Προμελέτη Περιβαλλοντικών Επιπτώσεων Καταφυγίου Αλιευτικών Σκαφών Καραβοστασίου Φολέγανδρου.....	1
Προγραμματικό Σχέδιο (Master Plan) και Προμελέτη Περιβαλλοντικών Επιπτώσεων λιμένα Καλαμάτας	2

Αριθμ. 8216/155/12 (1)
Προμελέτη Περιβαλλοντικών Επιπτώσεων Καταφυγίου Αλιευτικών Σκαφών Καραβοστασίου Φολέγανδρου.

Αριθμ. 8216/141/12 (2)
 Προγραμματικό Σχέδιο (Master Plan) και Προμελέτη
 Περιβαλλοντικών Επιπτώσεων λιμένα Καλαμάτας.

ΓΡΑΜΜΗ ΑΓΙΑΣΟΥ
(ΠΕΚ 148/21.12.1981)
ΟΡΟ ΧΕΡΣΙΑΣ ΖΩΝΗΣ
(ΠΕΚ 138/18.07.1999)

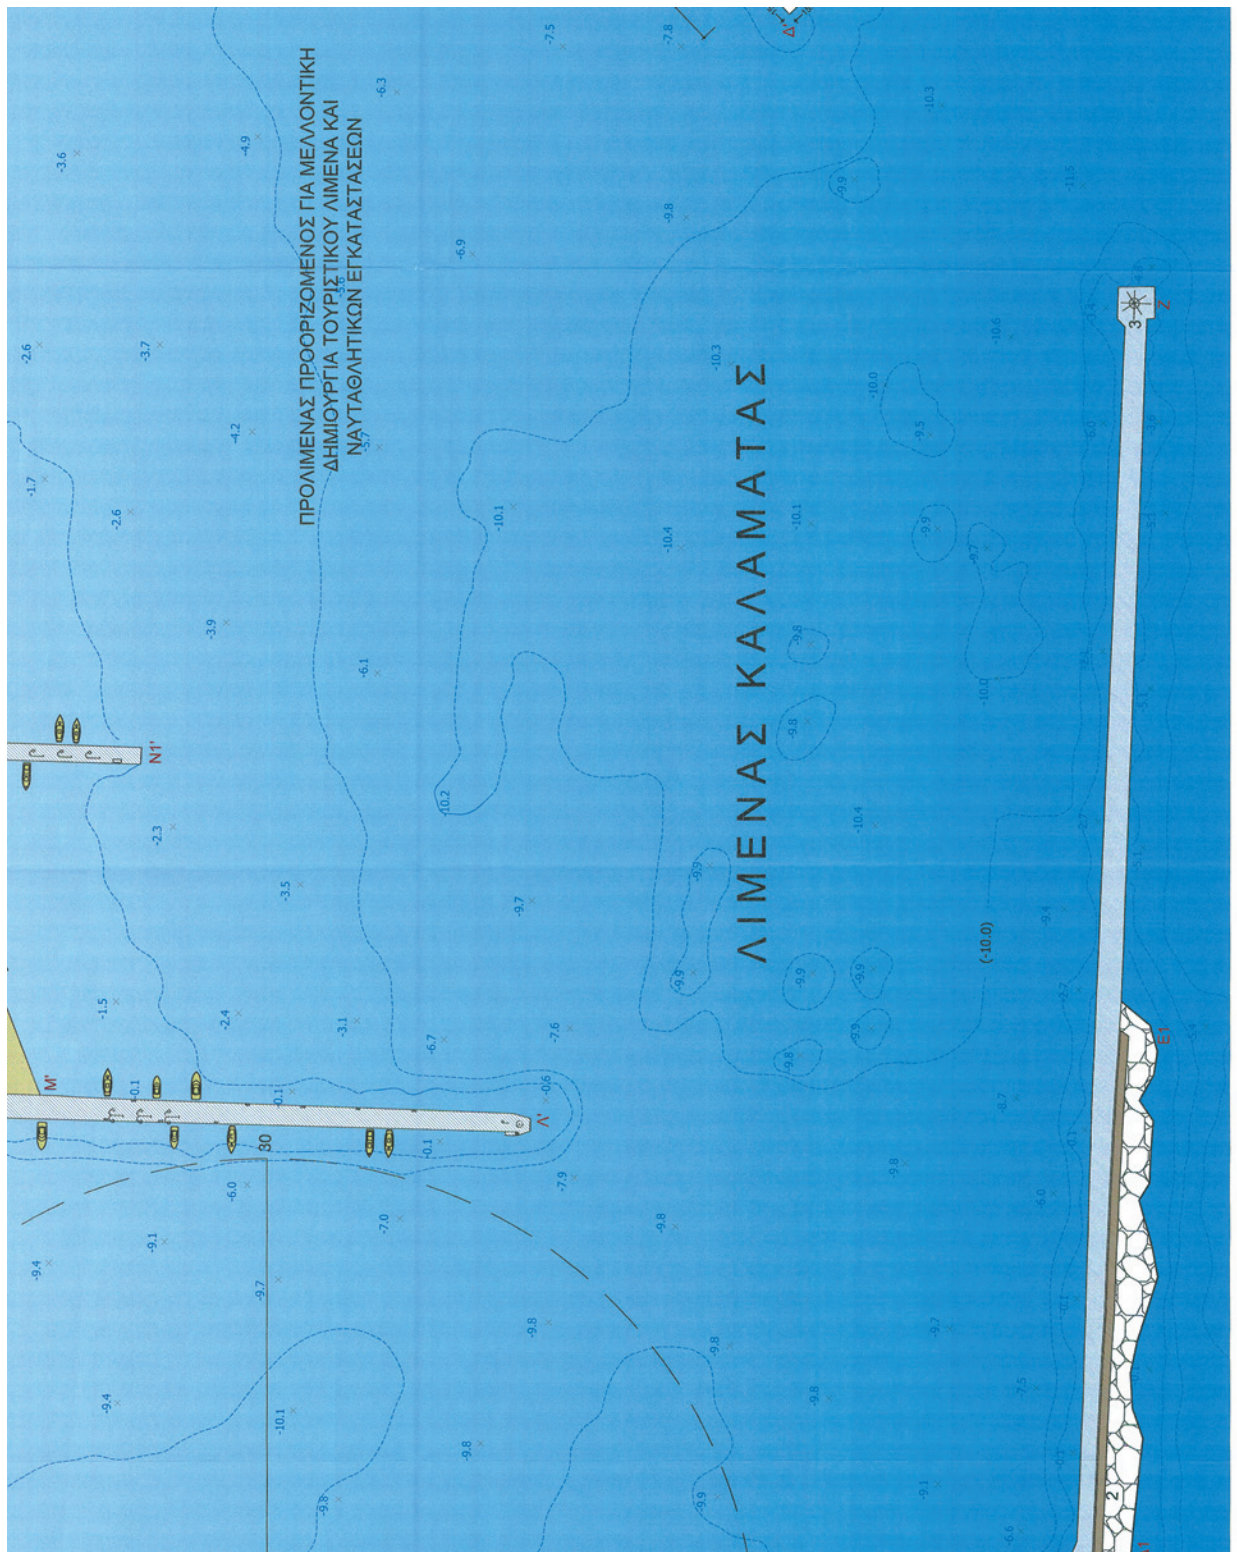
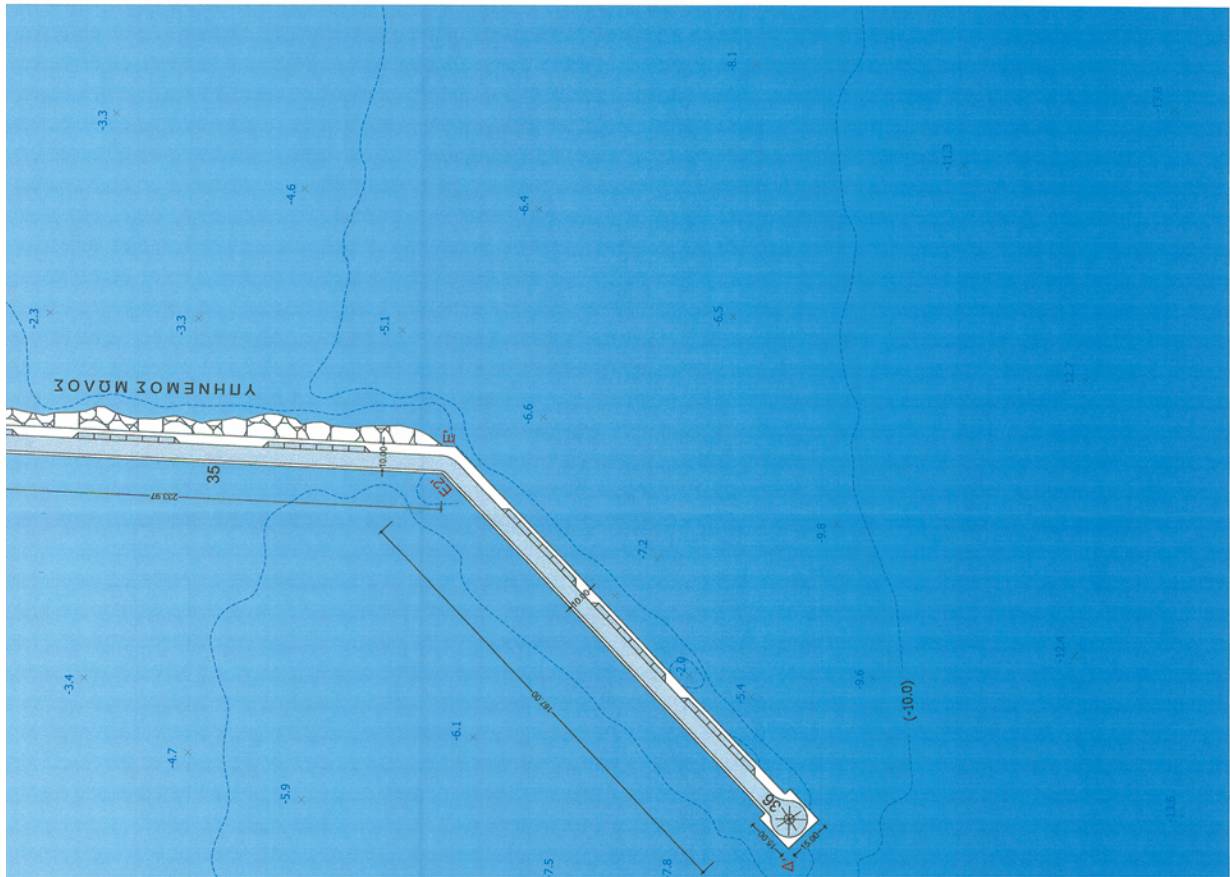
Η Επιτροπή συμφωνεί με τα κύρια στοιχεία του προτεινόμενου Προγραμματικού Σχεδίου (Master Plan) του λιμένα όσον αφορά στα έργα του κυρίως λιμένα, ο οποίος περιγράφεται από τα σημεία (Λ, Κ, Ι, Θ, Η, Α, Β1, Β2, Β3, Β4, Β5, Β6, Β7, Ζ σχ. 300-ΣΤ2-Μ2, ημ. Αύγουστος 2009) (εμπορικό και επιβατικό τμήμα). Δεν εγκρίνονται τα προτεινόμενα έργα στο χώρο του προλιμένα ο οποίος περιγράφεται από τα σημεία (Λ, Μ, Ν2, Ν1, Ν, Ξ2, ΞΙ, Ε5, Ε4, Ε3, Ε2, Δ, σχ. 300-ΣΤ2-Μ2, ημ. Αύγουστος 2009).

Ο χώρος αυτός να χρησιμοποιηθεί μελλοντικά για ενδεχόμενη δημιουργία τουριστικού λιμένα, ναυταθλητικών και λοιπών εγκαταστάσεων αναψυχής. Η ΠΠΕ του Master Plan να τροποποιηθεί ανάλογα σύμφωνα με τις παραπάνω παρατηρήσεις. Δεδομένου ότι με την προτεινόμενη λύση μειώνονται τα έργα στο λιμένα Καλαμάτας, δεν απαιτείται εκ νέου υποβολή της ΠΠΕ στην ΕΣΑΛ προς λήψη απόφασης αλλά η σχετική ενημέρωση της ΓΓΛΛΠ/ΔΛΥ (υποβολή νέου σχεδίου Master Plan και περιβαλλοντικών αδειοδοτήσεων) μέσω της ΕΥΠΕ.
